## RESOLUCIÓN N°

### POR MEDIO DE LA CUAL SE OTORGA UN PERMISO DE VERTIMIENTOS Y SE ADOPTAN OTRAS DETERMINACIONES

Que por medio del Auto de trámite se procedió a declarar reunida la información para decidir acerca del trámite, para el sistema de tratamiento y disposición final de las Aguas Residuales Domésticas-ARD, en beneficio del proyecto denominado “**CONDOMINIO LOS ALPES**”, a desarrollarse en el predio identificado con FMI 017-27216, ubicado en la vereda Pantanillo del municipio de El Retiro, Ant”

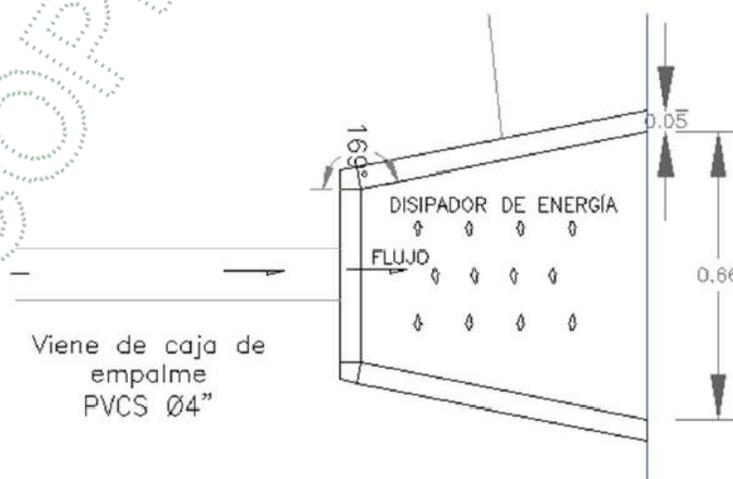
*La situación más desfavorable se presentaría para el vertimiento directo con el caudal mínimo de la fuente, ya que se disminuye la capacidad de dilución de la descarga y se aumenta la distancia crítica.*

*No obstante, por la diferencia de caudales, los resultados obtenidos en los diferentes escenarios permiten observar una buena capacidad de recuperación de la fuente, sustentada en la buena calidad del agua antes del vertimiento.*

*En términos generales, la fuente presenta una pronta recuperación de sus condiciones naturales que permiten mantener el equilibrio del ecosistema circundante; no se generarán estados anaerobios durante el tiempo de asimilación de la carga vertida, por lo tanto, no se percibirán olores ofensivos en el área de influencia directa del proyecto. (...)”.*
